Skredfareutredning – Hardangervegen 68

Dokumentnummer: 10239224-R01-A01

## NOTAT

OPPDRAAG	<b>Hardangervegen 68, Bergen kommune</b>	DOKUMENTKODE	10254402-RIGberg-NOT-001
EMNE	Uavhengig kvalitetssikring skredfarevurdering	TILGJENGELIGHET	Åpen
OPPDRAAGSGIVER	<b>Hardangervegen 68 AS</b>	OPPDRAAGSLEDER	Mari Åmellem Brøto
KONTAKTPERSON	<b>Willem Zurhaar</b>	SAKSBEHANDLER	<b>Mari Åmellem Brøto</b>
KOPI		ANSVARLIG ENHET	10233013 Ingeniørgeologi vest

### Vedlegg 4 - Registreringskart

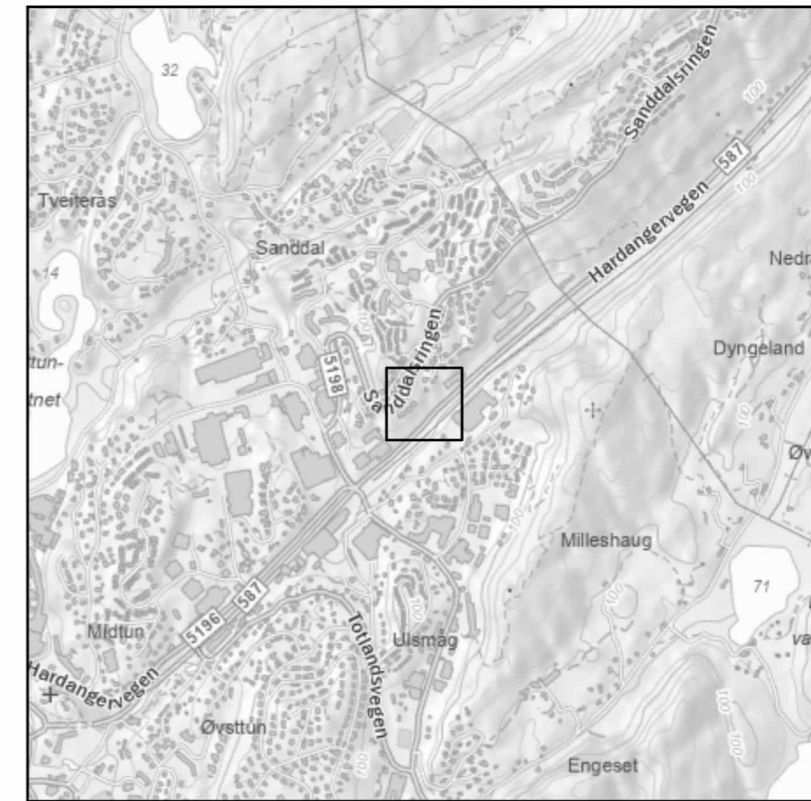
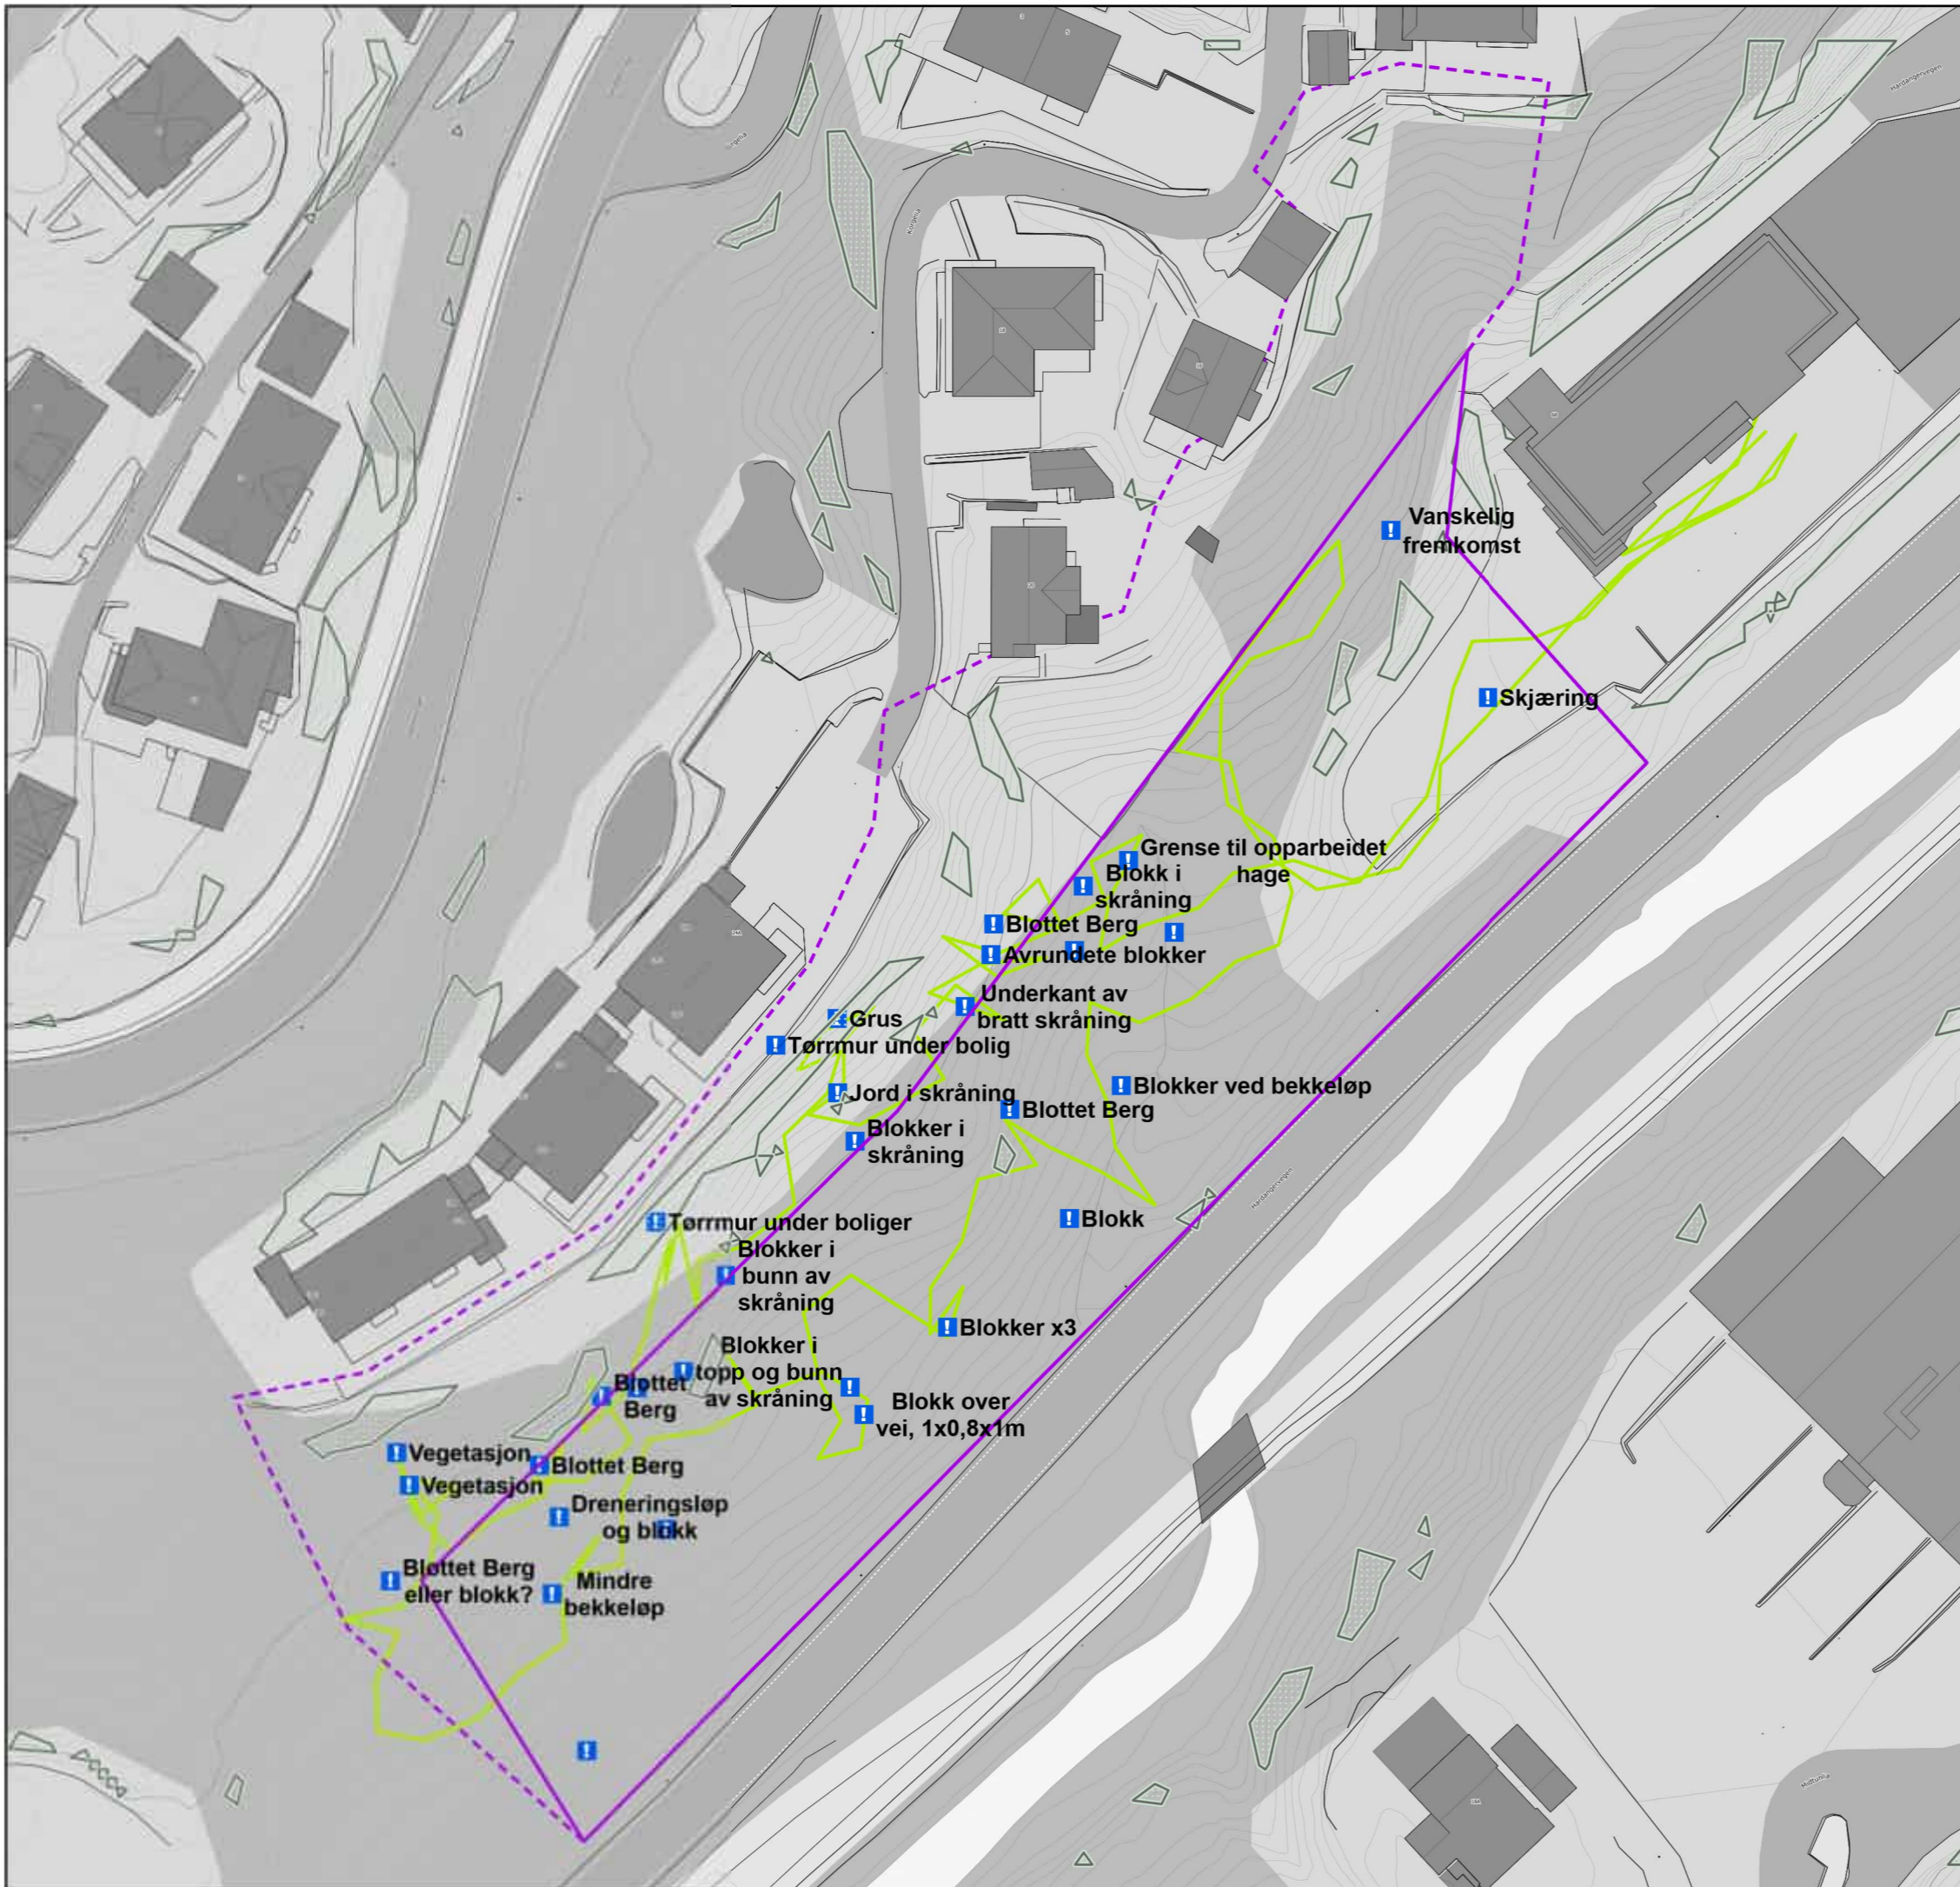
1.6	GIS-mal	ANM	Noe mindre avvik fra GIS-malen ved at observerte blokkerer er angitt med infopunkter i stedet for symboler for blokk (usikker opphav/antatt steinsprangblokker).

2.10	Feltarbeid	Ok	Det er opplyst i tabellen under «om oppdraget» hvem og når befaring er utført. Men hvilke områder som er befart og værforhold er relevante opplysninger som med fordel kan gis en kort tekst. Sporlogg er vist i registreringskartet. Feltarbeidet vurderes å være tilstrekkelig.
